Respetado
GERMÁN CHACÓN
Dirección de Investigaciones Especiales
Procuraduría General de la Nación
Sub-Comité Técnico
Mesa Técnica Hidroituango
Bogotá D.C

ASUNTO: Remisión de conclusiones de la revisión de documentos aportados al Subcomité Técnico – Hidroituango

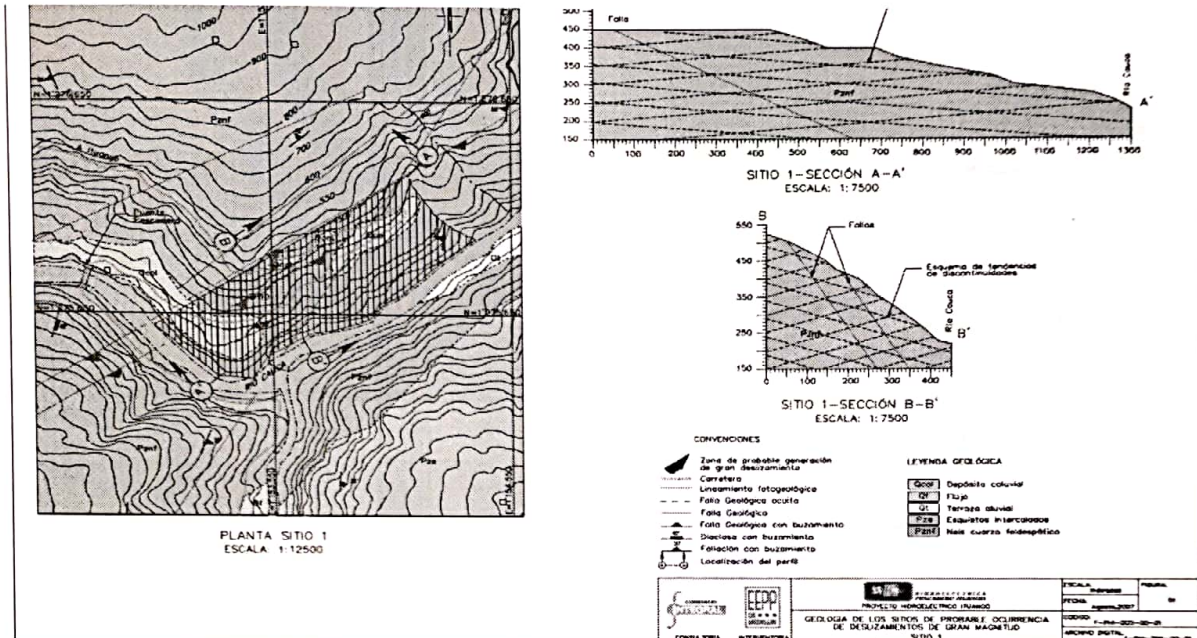
De la figura que antecede, es determinante las ubicaciones dentro del embalse y cuáles son las georreferenciaciones que existen de la clase de material coluvial y aluvial que se identifican.

Es importante tener la caracterización geológica detallada de todos los estratos los cuales no son litificados y el grado de inestabilidad que se presentan, al igual que la correlación e inventario de drenajes, con pendiente y el cálculo de manejo de las mismas dentro del proyecto de construcción así como en la fase de operación del proyecto.

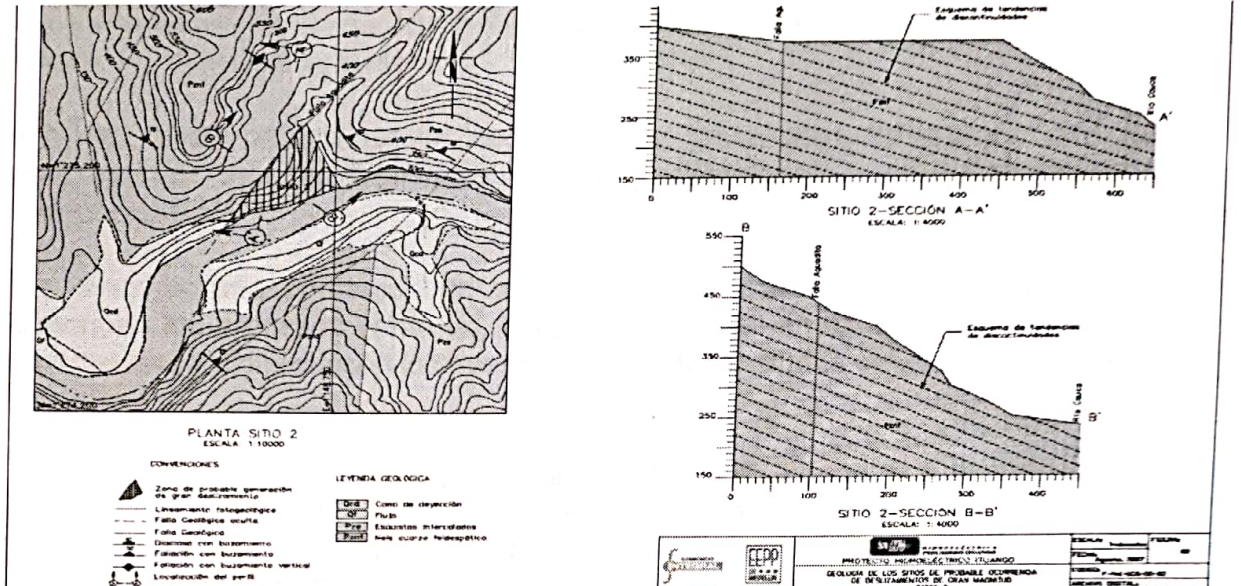
En lo que respecta las fallas identificadas tanto con buzamiento como no, se sugiere realizar un esquema individual de las mismas dentro y fuera del proyecto, como el análisis de manera individual de las misas, con la calificación de la dinámica, como del manejo frente al proyecto.

Frente a la figura que antecede, se sugiere realizar e identificar cuáles son las magnitudes reales de material y su cálculo de probabilidad de desprendimiento en los escenarios de época seca y época humedad, aunado con los periodos intermedios, así como las incidencias de los fenómenos de la niña y el niño en sus diferentes magnitudes y probabilidades así como la calificación del riesgo y su modelación de cada uno de los escenarios.

Se identifican las fallas, pero no existe interpretación de la falla como las zonas de posibles derrumbes, así como la relación de la falla con las áreas no litificadas y su dinámica frente a estas áreas, al igual que la incidencia en los cálculos de los escenarios de desprendimiento de material.
